TB1363

## Luk Service Info

# Part Nr. 228 0144 10 – 280/280MM TGU6

**Manufacturer:** CNH

**New design / Neues Design /  
Nouvelle conception / Nuevo  
diseño / Nuovo disegno**

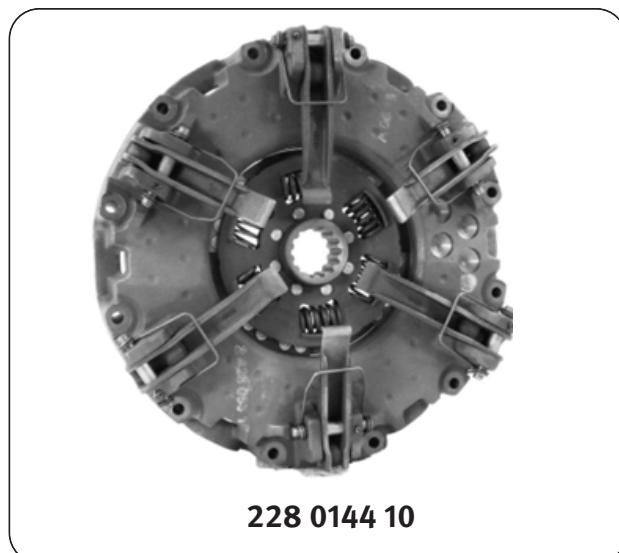
This new design utilises the latest clutch technology, using a vented housing for improved cooling and heat dispersal. Fully interchangeable with existing clutches with no modifications required to vehicle or flywheel. A new fixation bolt set 411 0164 11 6 x M8 x 1.25 x 50mm is supplied with new designs to accommodate the lower housing.
